公開質問状

2011年12月21日

山形県知事 吉村美栄子 殿
山形県土整備部長 鹿野正人 殿

最上小国川の清流を守る会

図1 (山形県土整備部作成)

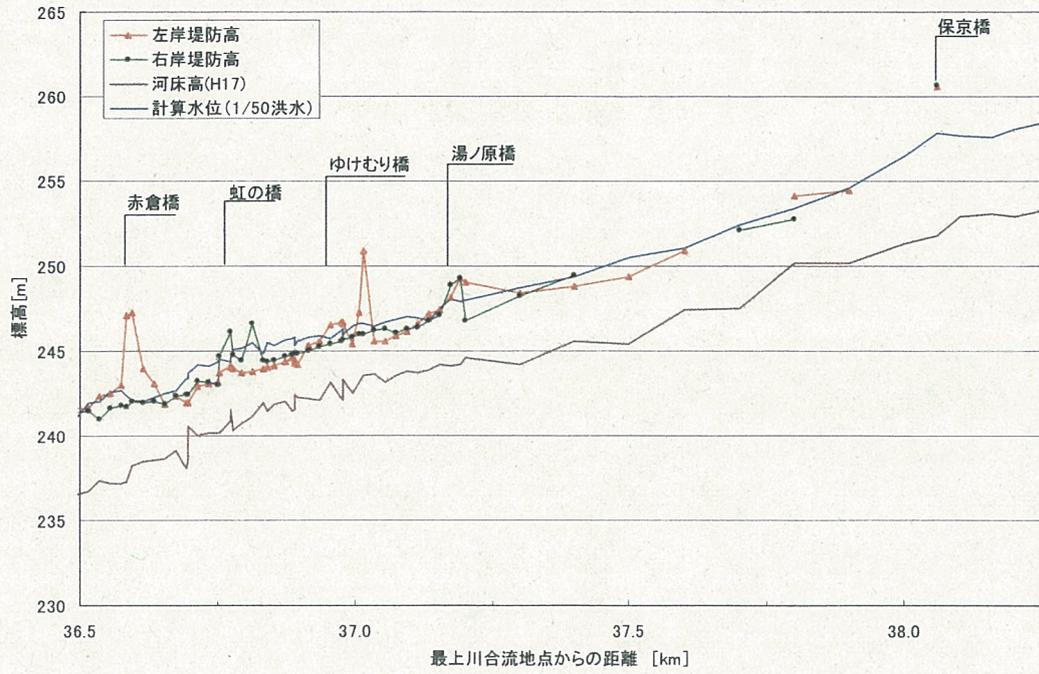
山形県作成の縦断図(図1)で、大熊孝新潟大学名誉教授(河川工学)は「36.7kmあたりから37.3kmあたりまで、河床が高くなっている。これは36.7kmあたりの床止めの影響だと思えます。この床止めを取れば、河床が平滑化して、洪水位も下がるのではないかと思います。」と指摘しています。

図2でも本来の床止めとは異なり、下流部の堰にあわせ、意図的に高く管理された河床に合わせている事が図から見て取れます。また、洪水被害箇所はこの河床が上昇している地域と一致しています。

- 1) 県がつくった構造物によって川床が上昇していることは認めますか
論拠と共に回答してください。
- 2) これまでの洪水被害はほぼ内水氾濫による被害でした。この解消策は
河床を下げることであるとの指摘が河川工学者からされております。早期
に周辺住民の生命と財産を守る為には、県が造った構造物を除去し、河床
の土砂除去、河床掘削をすることが先決ではないですか？
- 3) 赤倉温泉流域の河床上昇をそのまま放置して、流水型ダムに想定以
上（ダムを越流するレベル）の洪水が生じたら、赤倉温泉地域は壊滅的な
被害を受ける可能性があるかと指摘されています。その際、ダム案と改修案
では赤倉温泉地域の被害はどちらが大きくなりますか。
- 4) 流水型ダム「穴あきダム」は、ダムの上流で斜面崩壊や土石流が発生
した場合、流れてきた樹木や土砂・砂礫によって穴が詰まって、「穴あき
ダム」の機能を失ってしまい、逆に被害を拡大する可能性をもっているこ
とが、山口県防府市の老人ホームの土石流被害などの同様な形状の場所で
明らかになっています。この指摘についての見解を求めます。
